**«IWMS/1»
für elektromechanische-Itronic-elektronische Geschirrspüler
der Neuen Struktur 60 cm**

Diese Unterlage ergänzt die vorherige Technische Information H7-410-03-14.

Ab Seriennr. 915 ... (APRIL/99) wird bei allen Geschirrspülern der Neuen Struktur eine neue Enthärterbaugruppe «IWMS/1» mit integriertem Druckwächterschlauch eingebaut.

Enthärterbaugruppe «IWMS/0»
(langer Schlauch)

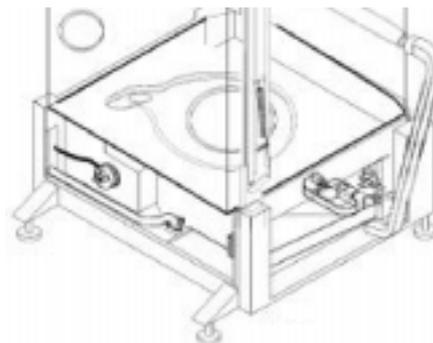
Als Folge werden bei allen ELEKTROMECHANISCHEN und ITRONIC Geschirrspülern folgende Änderungen vorgenommen:

- Abkürzung des Druckwächterschlauchs. Auf diese Weise wird eine eventuelle Schlauchzerquetschung (und Stillstehen des Gerätes) vermieden.
- Verwendung eines modifizierten Druckwächters und «IWMS»-Verbindungsschlauchs.
- Alle «IWMS/1» Enthärter sind mit Teflonkern-Elektroventilen (Reset, Regenerierung, Harzspülung) versehen .

«IWMS/1» BAUGRUPPE FÜR DIE VERSCHIEDENEN GERÄTETYPEN

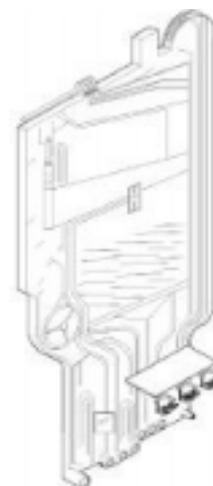
GESCHIRrspÜLER / ET-Nr. IWMS	UNTERSCHIEDE IM VERGLEICH ZUM GRUNDKOMPONENTEN
Elektromechanisch 426766	a) Manuelle Regelung der Regenerationsstufen b) 4 Kammern offen (300 cc) c) 3 Teflon-Ventile (Reset-Regenerierung-Harzspülung)
Itronic 427034	a) Software-gesteuerte Regelung der Regenerationsstufen b) 2 Kammern offen (220 cc) c) 3 Teflon-Ventile (Reset-Regenerierung-Harzspülung)
Elektronisch 426975	a) Software-gesteuerte Regelung der Regenerationsstufen b) 2 Kammern offen (220 cc) c) 2 Teflon-Ventile (Regenerierung-Harzspülung) d) Druckwächterschlauch-Verbindungsstutzen geschlossen

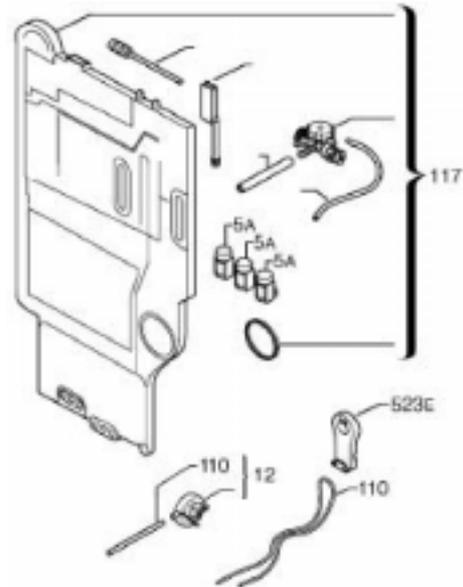
- Ein Ersatz-Kit « IWMS / 1 » (Pos.117), das auch Druckwächter und Schlauch (Pos. 12) enthält, steht zur Verfügung, um damit die Ersetzung auf allen Geschirrspüler, die mit einem «IWMS / 0» versehen sind, zu erleichtern.

WICHTIG: Beim neuen Druckwächter (Pos.12) sind die Kontakte nicht an der gleichen Stelle wie auf dem früheren; auch der Stecker des Druckwächterschlauchs wurde um 180° gedreht.

- Das für den Geschirrspülertyp bestimmte Kit «IWMS/1» verwenden und den Druckwächter zusammen mit dem mitgelieferten Schlauch ersetzen.
- Es ist nicht notwendig, den früheren (abgetrennten) Schlauch und Halter vom Gerät zu entfernen.

- Den für den auf dem Geschirrspüler eingebauten «IWMS» bestimmten Druckwächter verwenden.
- Die Verwendung eines nicht geeigneten Druckwächters kann die Funktion und die Sicherheit des Gerätes beeinträchtigen.
